**Avis de la Mission régionale d'autorité environnementale de
Nouvelle-Aquitaine sur le projet de mise en compatibilité par
déclaration de projet n°1 du plan local d'urbanisme (PLU) de la
commune de Neuvicq-Le-Château (17) pour permettre le
développement de l'activité de la SARL Agristock porté par la
communauté de communes Vals-de-Saintonge**

n°MRAe 2025ANA62

dossier PP-2025-17464

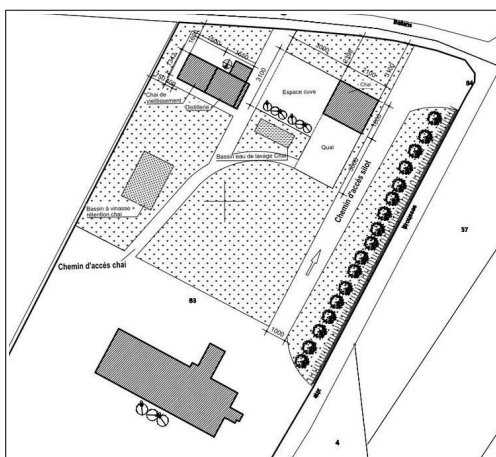
Ainsi, l'objet de la mise en compatibilité n°1 du PLU de Neuvicq-le-Château consiste à confirmer le reclassement d'une partie (a priori 3,7 hectares) de la parcelle ZP83 en zone urbaine Uxb à vocation d'activités industrielles, artisanales, commerciales et de services à vocation vini-viticoles suite au contrôle de légalité. De plus, la mise en compatibilité consiste à :

- créer une orientation d'aménagement et de programmation (OAP) dénommée « Projet Agristock » couvrant la parcelle ZP83 ;
- reclasser en zone agricole A 1,25 hectare correspondant aux parcelles ZS19 (0,29 hectare) et C582 (0,96 hectare) actuellement situées en zone urbaine U, en compensation de l'extension prévue.
